เรื่อง	การแก้ไขปัญหาเบาะนั่งตอนท้าย 2 (ด้านซ้าย) มีเสียงดัง	ระบบ
รุ่นรถ	ISUZU mu-X	ห้องโดยสาร

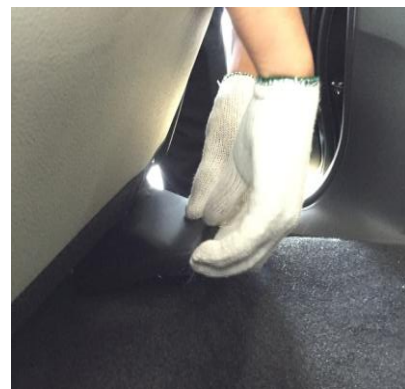
5. ยกเบาะขึ้นเล็กน้อย แล้วนำแผ่นชิมขนาดความหนา 2.0 มม. รองที่ได้ขायึดบานพับเบาะด้านใน แล้วขันโบลท์ขาเบาะทั้ง 4 ตัว ให้แน่นพอประมาณ จากนั้น ขั้บรว้งทดสอบอีกครั้ง

5.1. กรณียังมีเสียงดังเกิดขึ้น ให้รองแผ่นชิมขนาด 2.0 มม. เพิ่มอีก 1 แผ่น จากนั้น ขั้บรว้งทดสอบอีกครั้ง

5.2. กรณีขั้บรว้งทดสอบแล้วไม่เกิดเสียงดัง ให้ถอดโบลด์ยึด เพื่อถอดแผ่นชิมออกมาตากาว (กาวยาง) ด้านที่สัมผัสกับขायึด ทั้งไว้สั้กครู่ แล้วนำมาติดที่ได้ขायึดเบาะด้านใน

6. ขันโบลท์ยึดขาเบาะทั้ง 4 ตัว ให้แน่น ตามค่าแรงขันที่กำหนด
ค่าแรงขันโบลด์ยึดขาเบาะหนึ่งตอนท่ 2
3.8 กก.•ม. (27.5 ปอนด์•ฟุต)
